**RÉPONSES
D'HYDRO-QUÉBEC DANS SES ACTIVITÉS
DE DISTRIBUTION D'ÉLECTRICITÉ
À LA DEMANDE DE RENSEIGNEMENTS N° 3
DE L'AHQ-ARQ**

DEMANDE DE RENSEIGNEMENTS N° 3 DE L'AHQ-ARQ À HQD

Figure 1.3.1 – Zones admissibles

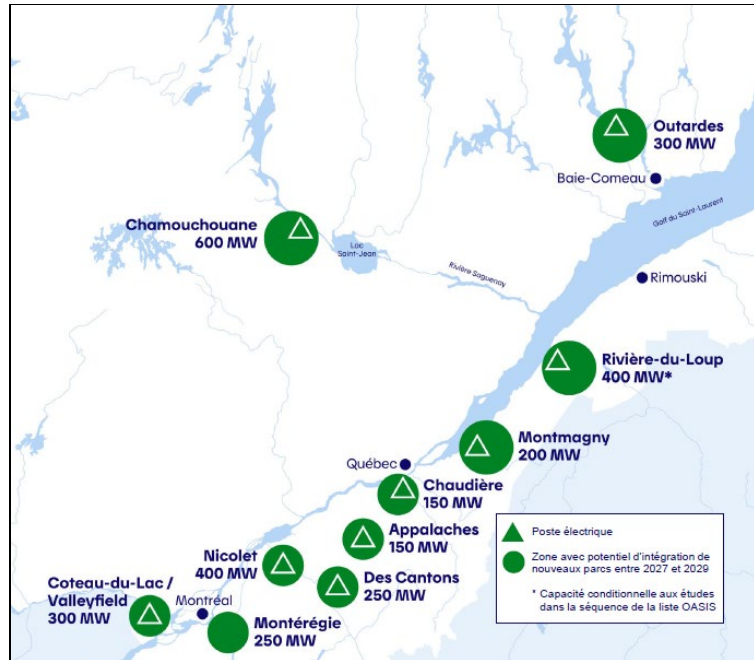
3.1 Veuillez indiquer les principales hypothèses sous-jacentes à la figure 1.3.1 de la référence, notamment en ce qui a trait à la version du réseau qui a été utilisée, à la prévision de la demande, aux intégrations déjà prévues en priorité et à tout autre intrant significatif.

3.2 Relativement à la figure 1.3.1 de la référence, veuillez indiquer si les études d’impact actives sur le site Oasis d’Hydro-Québec sont considérées en priorité avant de dégager des marges pour l’intégration éolienne et, en particulier, les études 227R à 231R et 262R à 264R.

3.3 Relativement à la figure 1.3.1 de la référence, veuillez confirmer (ou infirmer avec explications) la compréhension de l'AHQ-ARQ selon laquelle seulement 300 MW de production peuvent être intégrés sur la Côte-Nord, soit en amont de l'ensemble des lignes entre la Côte-Nord et Québec. Veuillez fournir les chiffres pour supporter votre réponse.

3.4 Relativement à la figure 1.3.1 de la référence, veuillez confirmer (ou infirmer avec explications) la compréhension de l'AHQ-ARQ selon laquelle il n'y aurait aucune marge pour de la production additionnelle pouvant être intégrée en provenance du complexe de La Grande Rivière, soit en amont de toutes les lignes en provenance de la région de La Grande. Veuillez fournir les chiffres pour supporter votre réponse.

3.5 Veuillez expliquer, avec un exemple, comment les capacités présentées à la figure 1.3.1 de la référence « *peuvent évoluer en fonction notamment des études d'impacts en cours* », tel que mentionné.

1 **Le réseau est en évolution constante. La carte vise les zones les plus favorables**
 2 **pour une intégration de 2027 à 2029, en considérant les enjeux du réseau**
 3 **régional de la zone, les projets en cours d’analyse chez Hydro-Québec, la**
 4 **stabilité du réseau, l’ampleur et la difficulté des travaux requis pour le**
 5 **raccordement et finalement la capacité de réalisation pour la période ciblée.**

6 **Concernant la carte à la figure 1.3.1, les demandes de la séquence OASIS dont**
 7 **le statut est en phase d’avant-projet et en phase projet ont été considérées.**

1 **Voir la réponse à la question 3.1.**

2 **Relativement à la figure 1.3.1 en référence, Hydro-Québec confirme que le**
3 **potentiel d'intégration de production éolienne entre 2027 et 2029 sur la Côte-**
4 **Nord est de 300 MW.**

5 **Relativement à la figure 1.3.1 en référence, Hydro-Québec indique qu'il n'y a**
6 **aucune capacité de production éolienne pouvant être intégrée en provenance**
7 **du complexe de La Grande Rivière.**

8 **Voir la réponse à la question 3.1.**

9 **En complément, l'évolution du statut d'une demande de la séquence OASIS**
10 **pourrait, le cas échéant, nécessiter une mise à jour de la carte mentionnée en**
11 **référence.**

Figure 22. Capacity value (capacity credit) of wind power. Comparison of results from different analyses.

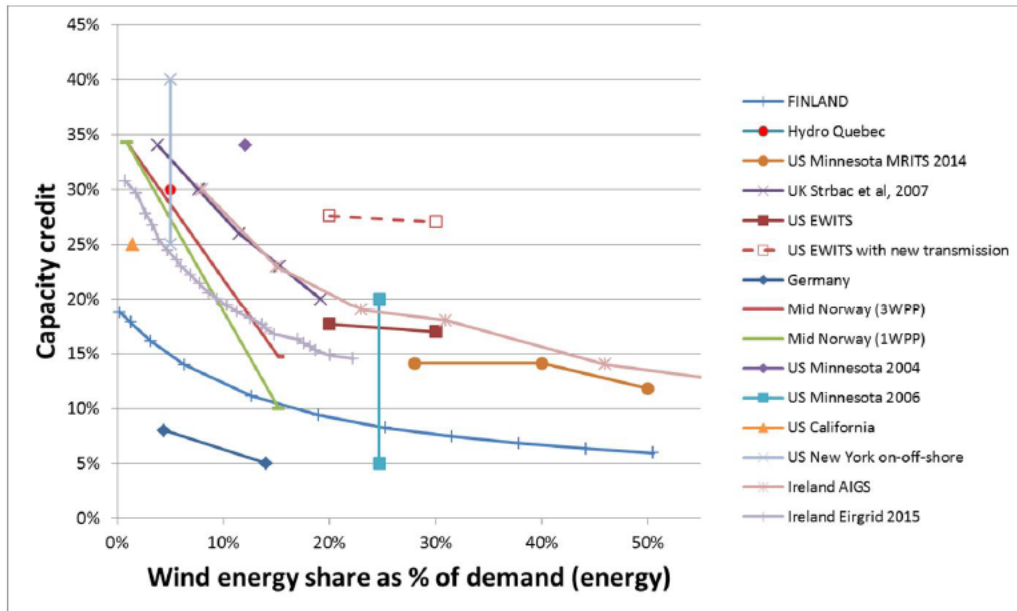
6.1 Le graphique de la référence, provenant d’un rapport auquel Hydro-Québec a participé, démontre que la contribution en puissance de la production éolienne baisse de façon significative avec le taux de pénétration sur un réseau. Veuillez indiquer comment le Distributeur va considérer un tel principe dans l’évaluation du coût de l’électricité dans le cadre de l’appel d’offres faisant l’objet du présent dossier.

1 **Dans le cadre du présent appel d’offres, qui vise uniquement la filière éolienne,**
 2 **le Distributeur considérera le coût de l’énergie ainsi que l’énergie contractuelle**
 3 **des soumissions pour établir le coût de l’électricité, et non pas la valeur de la**
 4 **contribution des projets aux bilans. À cet effet, l’évolution de la contribution de**
 5 **la production éolienne n’aura pas d’impact sur la sélection des projets.**
